Projet de rénovation urbaine Haut Mont-Mesly Commune de Créteil

Mémoire de réponse suite à l'avis de la MRAe Île-de-France du 12.11.2021

18 novembre 2021

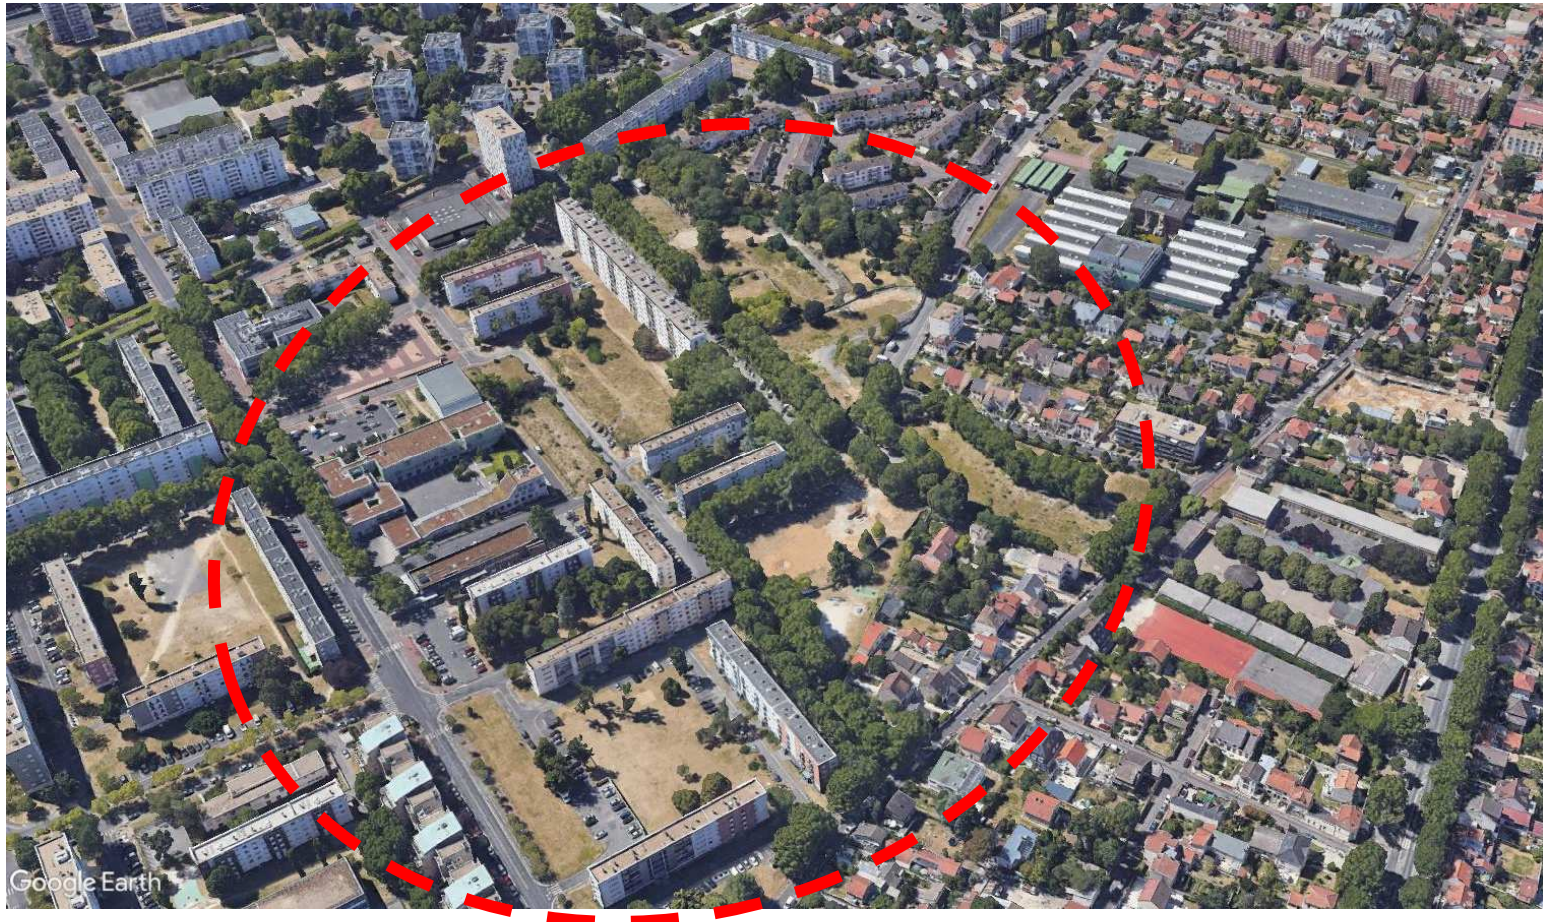
Extraits avis MRAe du 12-11-2021	Réponses
<p>Impacts sur le parti paysager</p>	<p>Evolution du profil du « Mail Cardinaud »</p> <p>Le Mail Cardinaud présente dès l'origine une géométrie variable sur sa longueur de 240 mètres, tout en assurant la continuité des parcours et de l'alignement d'arbres existants. L'actuelle évolution conforte et développe ce parti paysager en intégrant une nouvelle séquence sur 60 mètres de longueur dans sa partie ouest où la promenade passe à 17 mètres. Ce profil reste conséquent car il permet de disposer de part et d'autre des grands platanes, un parcours piétonnier bordé d'une noue ainsi qu'une piste cyclable et des places de stationnement. Les plantations de la noue habilleront le muret de la clôture du lot 1a avec la même identité paysagère que celles des noues bordant les autres lots.</p> <p>Les usagers sont conviés à s'engager dans un parcours agréable, clairement identifiable et fortement planté.</p> <p>Depuis l'entrée ouest, côté Marché, la première séquence magnifie les vieux platanes en les disposant en son centre, et clarifie en les différenciant les flux des piétons et des cycles-trottinettes.</p> <p>En progressant vers l'est, se découvre la place centrale revêtue de pierre de luzerne et sa fontaine implantée dans la perspective du parc du Petit Bois et de la rue Thiriet prolongée (voir l'illustration de l'agence PENA Paysages ci-contre).</p> <p>Puis sur la séquence Est, les parcours se rejoignent suivant un profil plus classique qui permet d'assurer la bonne transition avec la rue du Petit Bois et le quartier pavillonnaire riverain.</p> <p>Ainsi recomposé, le déplacement du lot 1a enrichit le parti paysager initial du projet.</p> <p>Plan masse indicatif – Zoom sur la promenade Cardinaud remodelée</p>
